**Analisi incongruenze**  
**“Progetto SIR-3” – “FTE AcegasApsAmga”**

Padova, 22 febbraio 2021

Nelle pagine che seguono sono riportate le incongruenze, le sovrapposizioni e le difformità rilevate tra il progetto definitivo della nuova linea tranviaria denominata SIR-3 redatto da APS Holding S.p.A. (di seguito chiamato "Progetto SIR-3") ed il progetto di fattibilità tecnica ed economica redatto da AcegasApsAmga S.p.A. ed approvato dal CdB Bacchiglione (di seguito chiamato "Progetto FTE AAA") relativo alla risoluzione delle interferenze tra la suddetta linea tranviaria e i sottoservizi in gestione alla Scrivente.

## STRALCIO II – VIA PIOVESE/CARLO ZENO

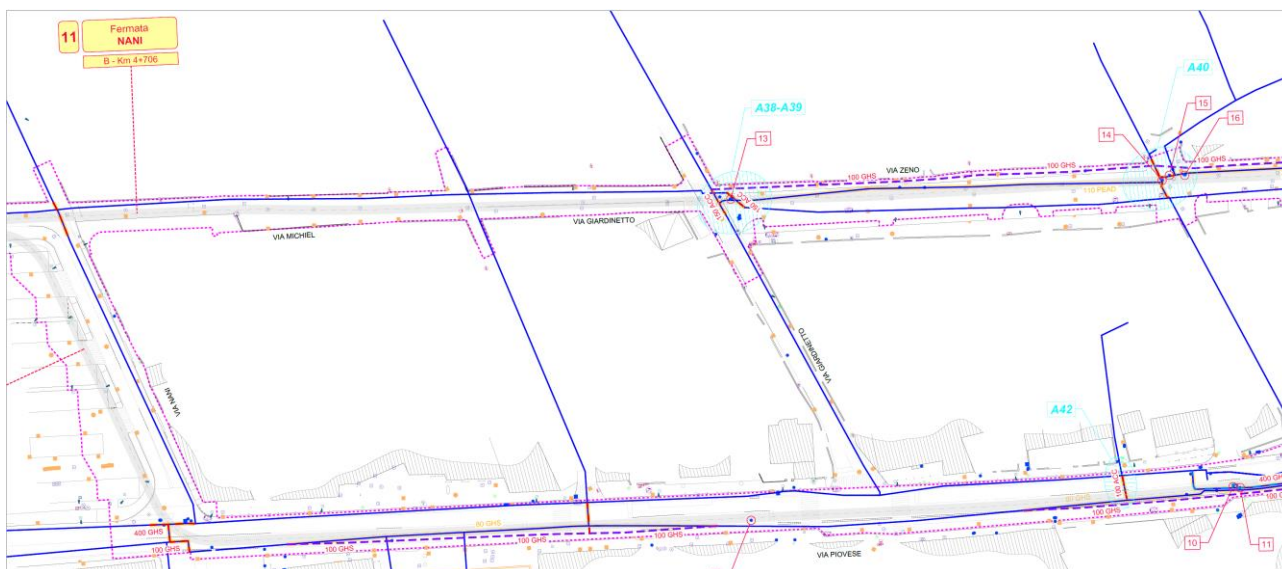
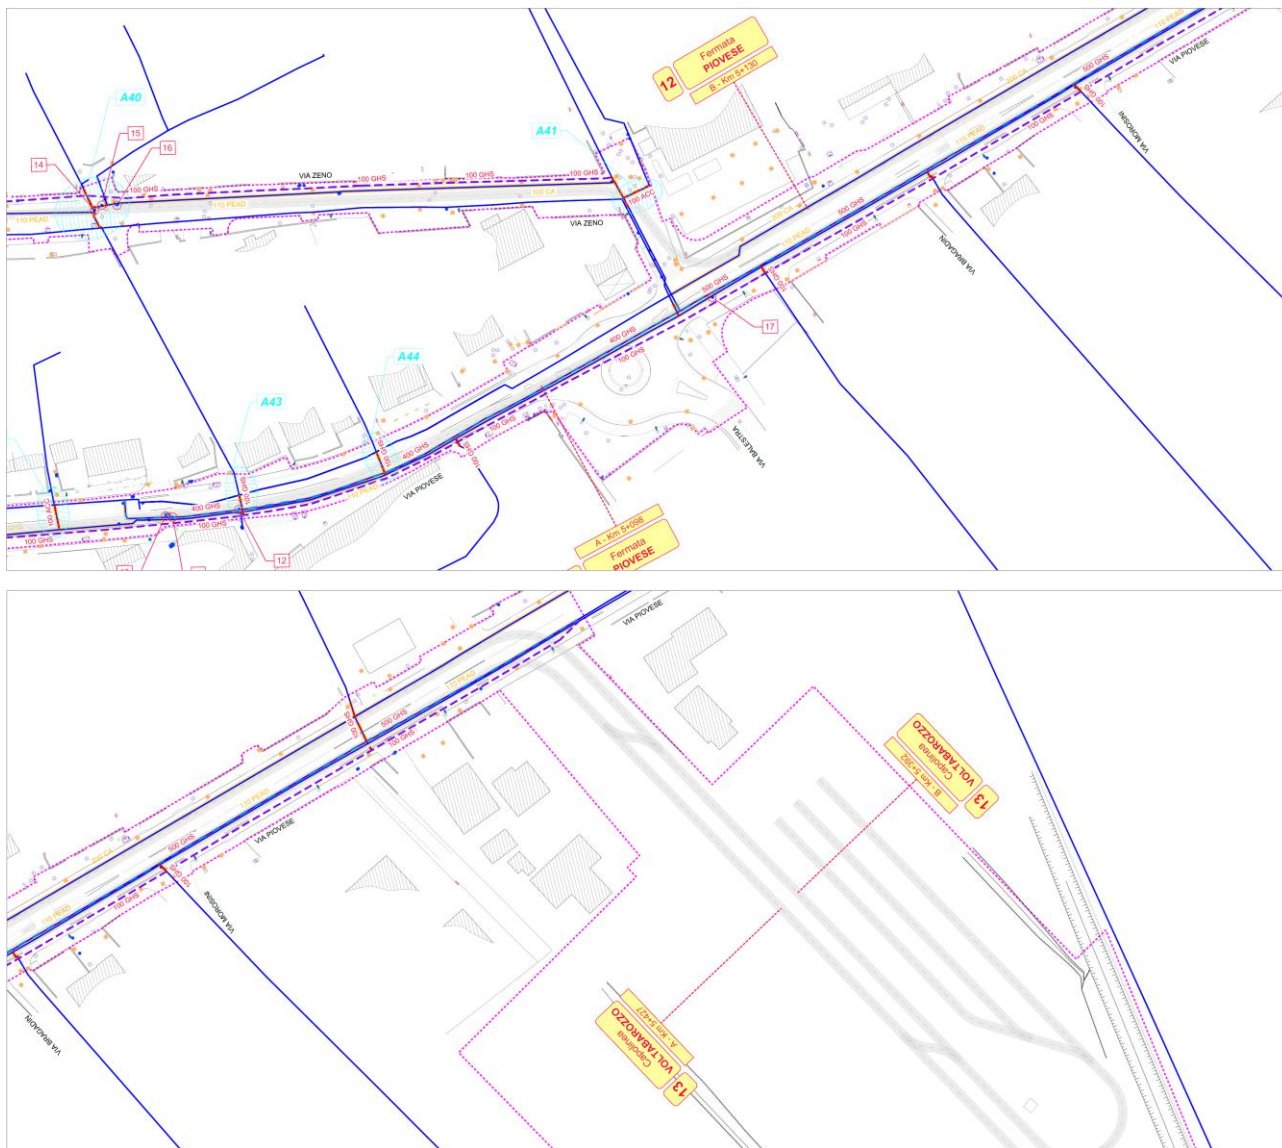
Nello stralcio II del "Progetto FTE AAA", in via Carlo Zeno si è scelto di sostituire le condotte DN 400 ghisa e 80 CA presenti in attraversamento all'incrocio con via Giardinetto e l'attraversamento DN 80 CA all'incrocio con via Orseolo, infine si prevede lo spostamento della condotta di distribuzione DN 110 pead/100 CA tramite la posa di un DN 100 ghisa verso la carreggiata est.

In via Piovese, dato l'elevato numero di condotte interferenti con le rotaie, si è optato per il relining della condotta di rafforzamento DN 400 CA/500 ghisa con un DN 315 pead/450 pead, mentre l'altra condotta di rafforzamento situata sotto la carreggiata nord-est è stata completamente bypassata.

Per quanto riguarda la rete di distribuzione, per compensare idraulicamente la chiusura di un ramo di rafforzamento dell'acquedotto, si è deciso di spostare il DN 80 ghisa/110 pead e di posare una condotta più grande DN 200 ghisa verso la carreggiata sud-ovest dal ponte di Voltabarozzo fino all'incrocio con via

Norbiato. Insieme alla nuova condotta di distribuzione verranno bonificati tutti gli attraversamenti e gli attacchi verso le strade trasversali.

Per quanto riguarda il "Progetto SIR-3", in via Carlo Zeno gli interventi di risoluzione delle interferenze coincidono con gli interventi predisposti da AAA, ma anche in questo caso per gli attraversamenti vengono considerati solo interventi di incamiciatura (**A38, A39, A40 e A41 - Interventi previsti su reti nell'ambito dell'appalto**).

Analizzando via Piovese, il "Progetto SIR-3" sembra recepire l'ipotesi di risoluzione delle interferenze ma in maniera limitata, sia per quanto riguarda la condotta di rafforzamento principale sia per la rete di distribuzione, mentre resta in sospeso la risoluzione dell'interferenza con la seconda rete di rafforzamento. Per quanto riguarda gli attraversamenti, viene prevista la predisposizione di camicie, ma alcune vengono conteggiate nell'ambito dell'appalto (**A42, A43 e A44 - Interventi previsti su reti nell'ambito dell'appalto**) altre no.

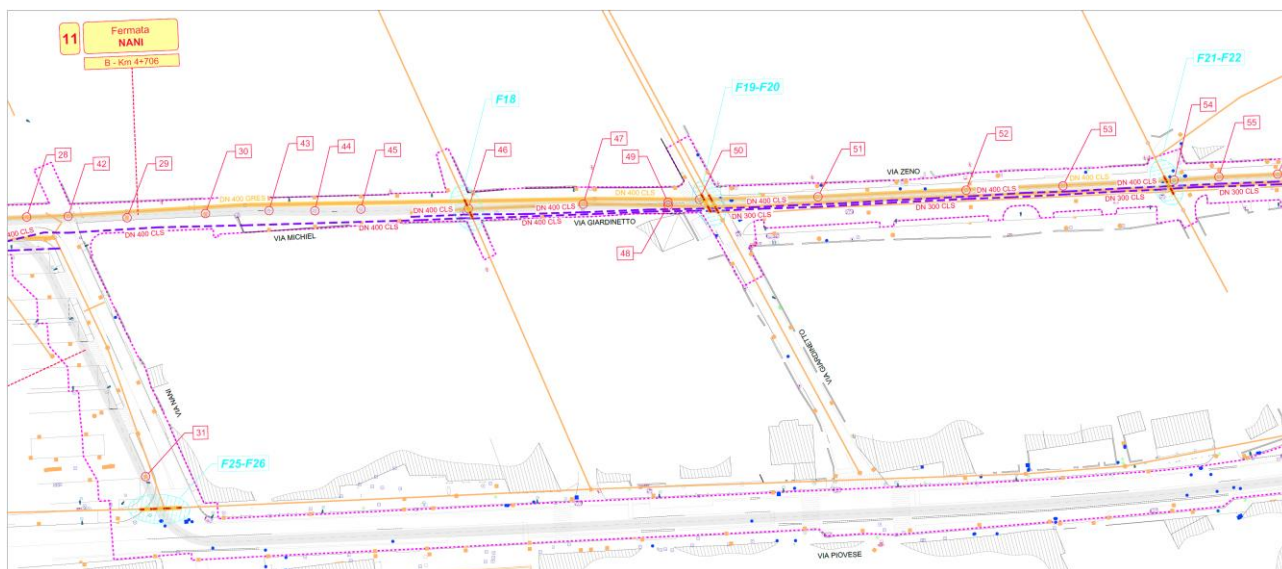
Nello stralcio II del “Progetto FTE AAA” gli unici interventi inseriti sono la bonifica nello stesso sedime della condotta fognaria mista all’incrocio tra via Nani e via Piovese e della condotta fognaria mista all’incrocio tra via Carlo Zeno e via Piovese, interventi che non superano i 20 m di estensione.

Nel “Progetto SIR-3” gli interventi di risanamento fognario sono molto estesi e vanno ad interessare diverse condotte, soprattutto su via Carlo Zeno, e anche in questo caso i progettisti del SIR 3 hanno computato la sola posa di piastre in calcestruzzo (o magrone) per la ripartizione dei carichi (**F18, F19, F20, F21, F22, F23, F24, F25 e F26 - Interventi previsti su reti nell'ambito dell'appalto**).

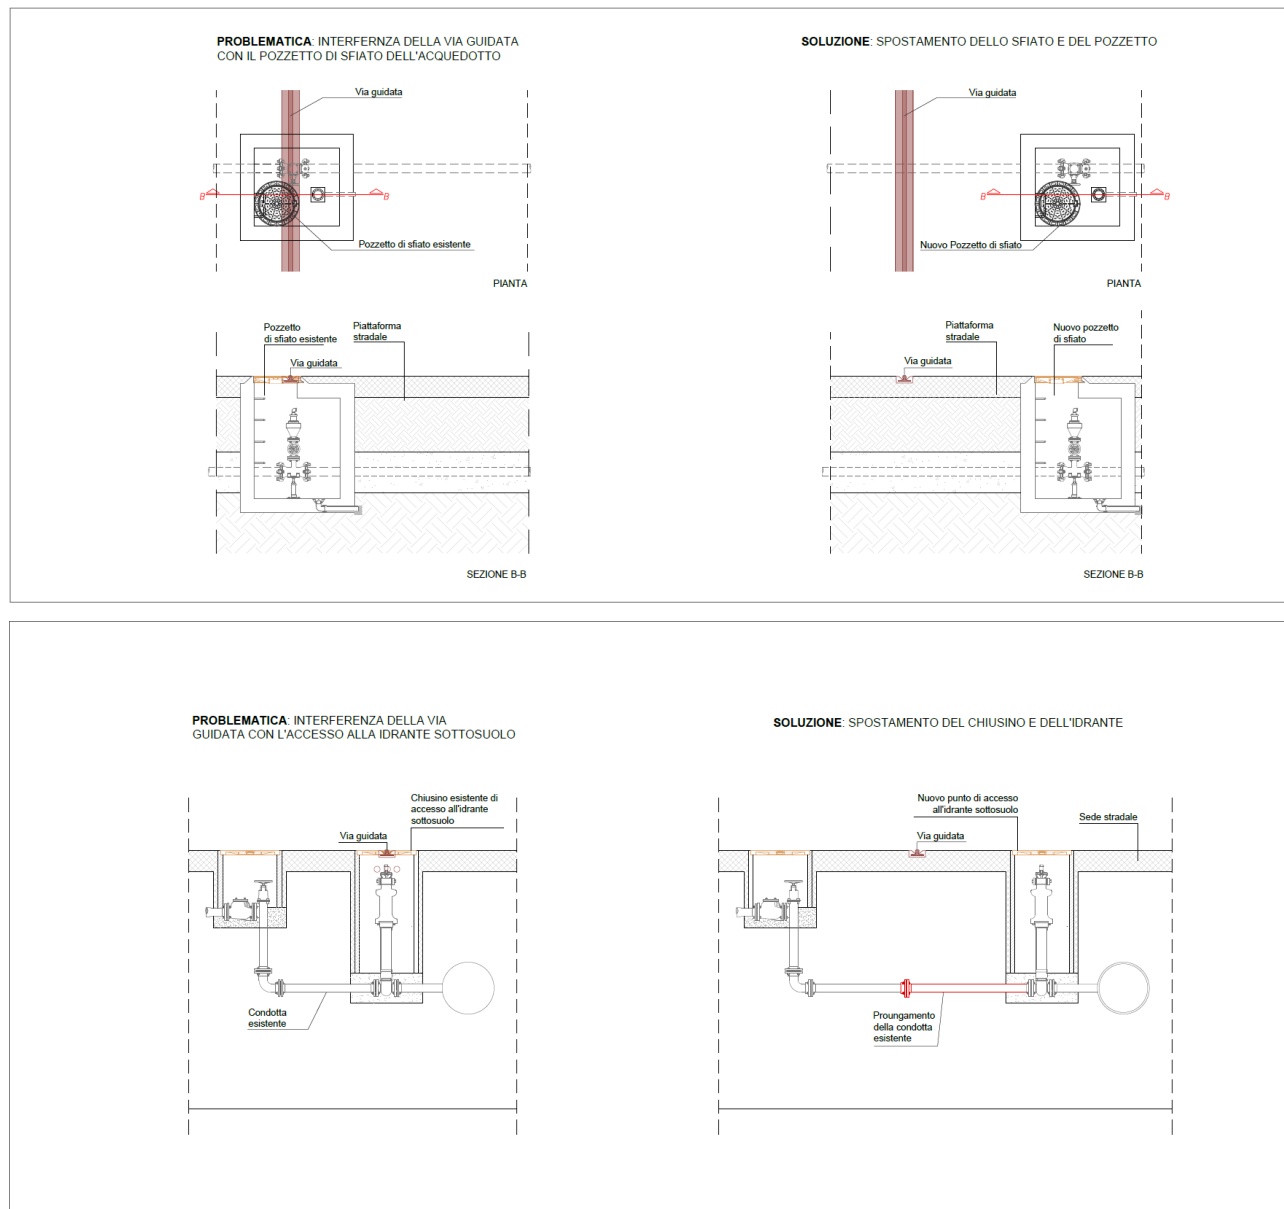
Le sezioni tipologiche per l'acquedotto sono accettabili, ma è bene ricordare i criteri ottimali per la risoluzione delle interferenze superficiali:

- I pozzetti con i relativi pezzi speciali e organi di manovra devono rimanere tutti a vista, essere praticabili e preferibilmente localizzati al di fuori della piattaforma di corsa del SIR 3. Fondamentale è rispettare la verticalità chiusino-organo di manovra per consentire le attività di manutenzione.
- Organi di manovra (chiavi, saracinesche, ecc.), è possibile spostarli solo se si sposta anche la condotta.

- Organi di misura (misuratori di portata, ecc.), è possibile spostarli lungo la condotta, valutando comunque una posizione strategica per la loro funzione di distrettualizzazione.
- Organi di sfiato e scarico, è possibile spostarli.

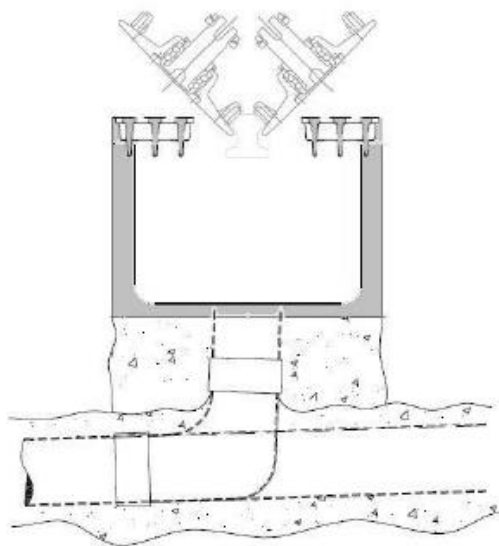
Anche in questo caso è fondamentale rispettare la verticalità chiusino-pozzetto di ispezione per consentire le attività di manutenzione, quindi la prima soluzione tipologica di modifica e semplice traslazione della parte superiore del pozzetto è accettabile, mentre la soluzione di realizzare un pozzetto parallelo esternamente alla corsia del tram o di sostituzione della parte terminale del pozzetto con un manufatto prefabbricato non è assolutamente praticabile.

- Tutti i pozzetti devono rimanere a vista ed essere praticabili per consentire le attività di manutenzione.
- I manufatti di ispezione e pulizia, è possibile spostarli solo se si sposta anche la condotta.

TIPOLOGICO POZZETTO A BOCCA TARATA

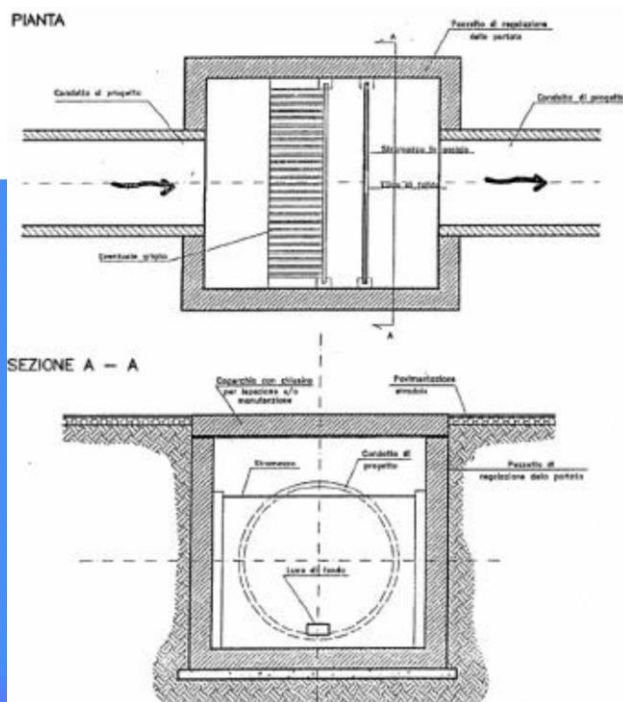
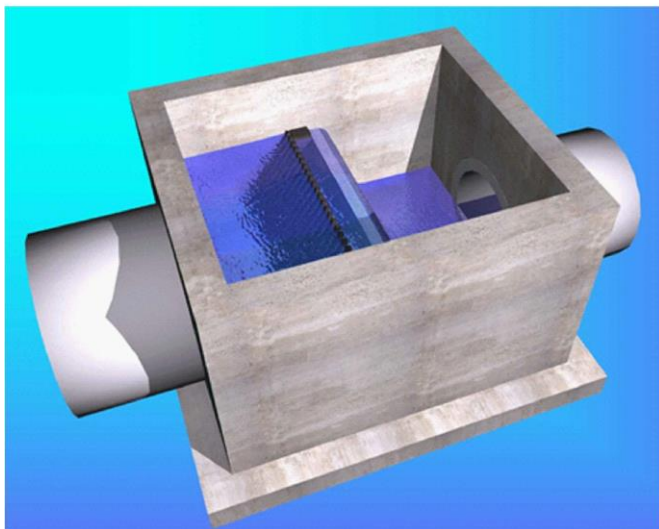
Il problema della soluzione proposta nel "Progetto SIR-3" consiste nel fatto che entrambi i recapiti finali dove viene previsto di convogliare i volumi d'acqua, sia su via Piovese che su via Antonio da Rio, equivalgono a **reti fognarie miste gestite da AcegasApsAmga**, a cui non è mai stato chiesto un parere in merito alla possibilità di scarico e alle metodologie di scarico.

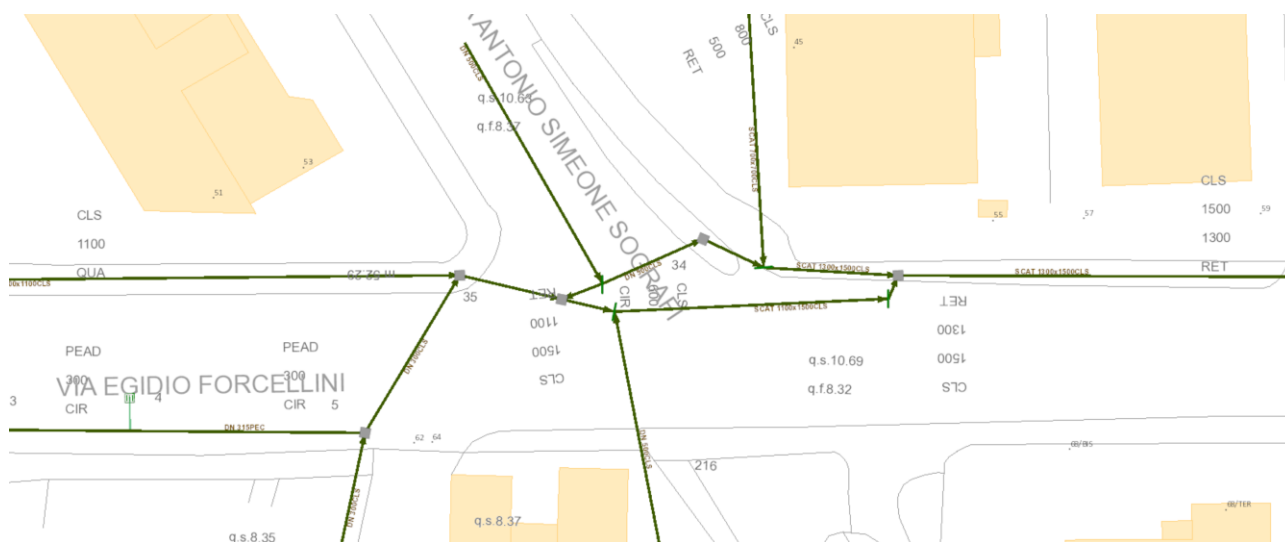
Il problema della soluzione proposta nel "Progetto SIR-3" consiste nel fatto che lo **Scolo Gustavo Modena** risulta ormai un **ex canale del Consorzio di Bonifica**, quindi il recapito idraulico è in realtà una **rete fognaria mista gestita da AcegasApsAmga**, a cui non è mai stato chiesto un parere in merito alla possibilità di scarico e alle metodologie di scarico.

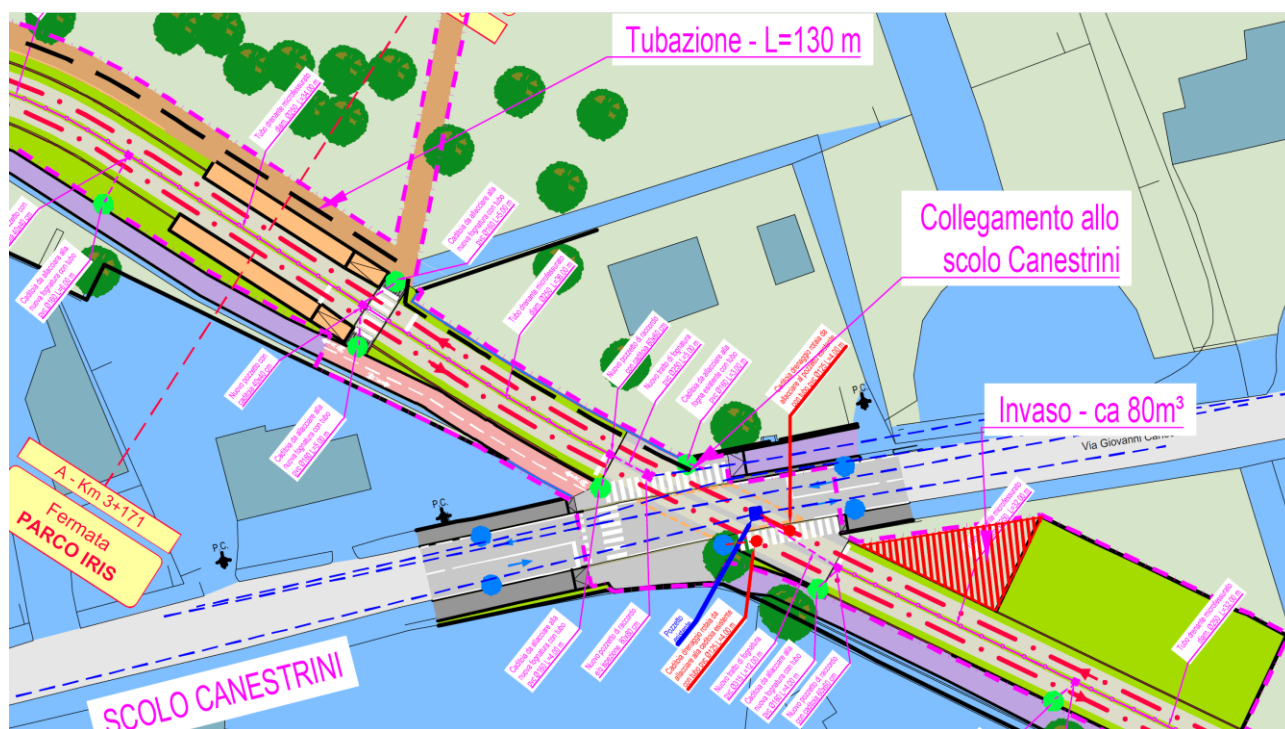
Il problema della soluzione proposta nel "Progetto SIR-3" consiste nel fatto che lo **Scolo Canestrini** risulta ormai un **ex canale del Consorzio di Bonifica**, quindi il recapito idraulico è in realtà una **rete fognaria mista gestita da AcegasApsAmga**, a cui non è mai stato chiesto un parere in merito alla possibilità di scarico e alle metodologie di scarico.

### AREA RAMPA LATO SUD CANALE SCARICATORE

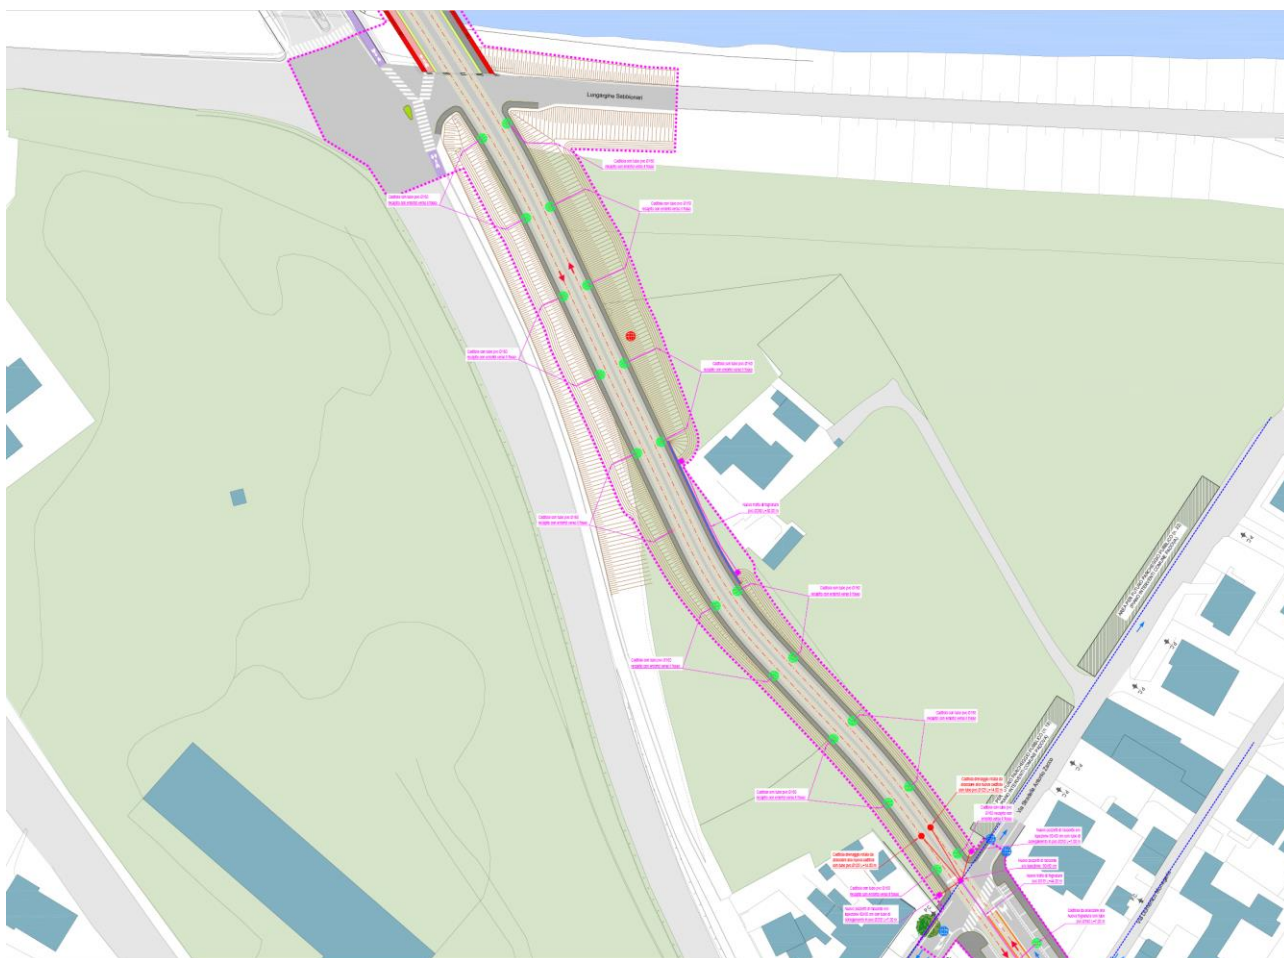
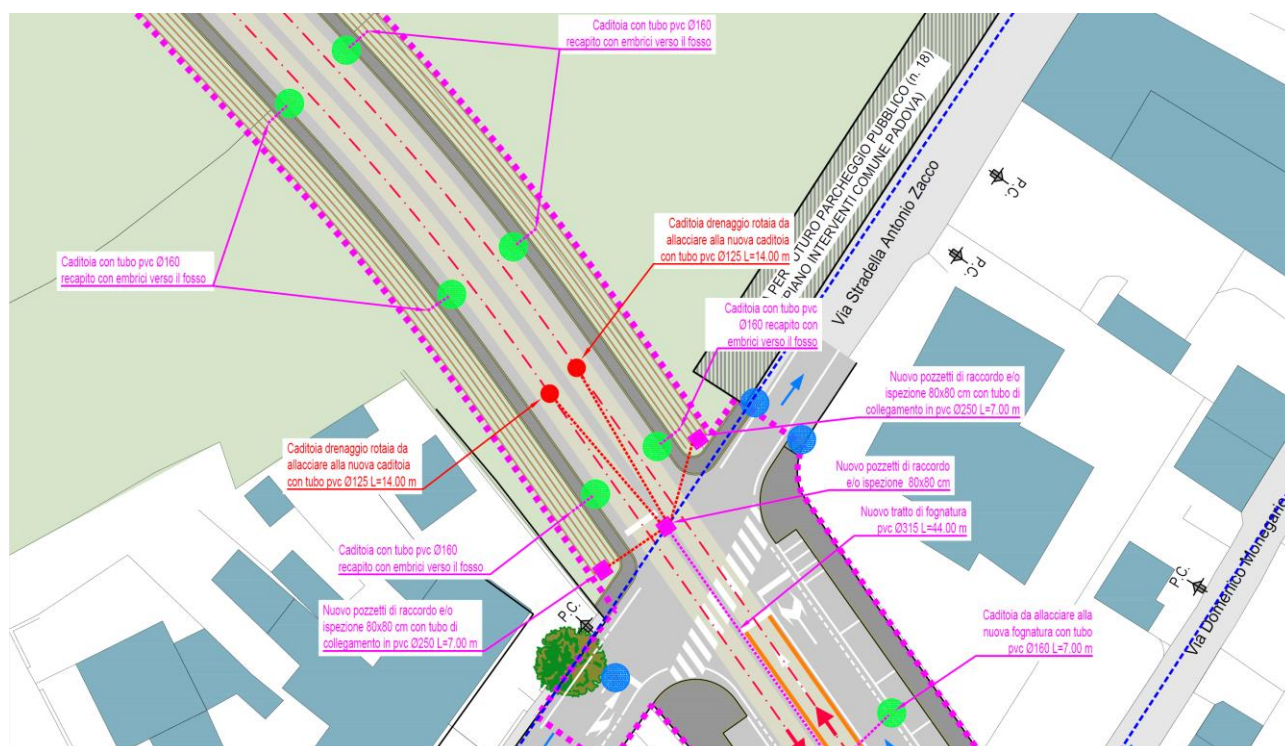
Il problema della soluzione proposta nel "Progetto SIR-3" consiste nel fatto che a valle dei fossi di guardia vengono predisposti dei pozzetti di raccordo che recapitano i volumi d'acqua verso una **condotta di rete fognaria mista di piccolo diametro (DN 250 CLS) gestita da AcegasApsAmga**, a cui non è mai stato chiesto un parere in merito alla possibilità di scarico e alle metodologie di scarico.
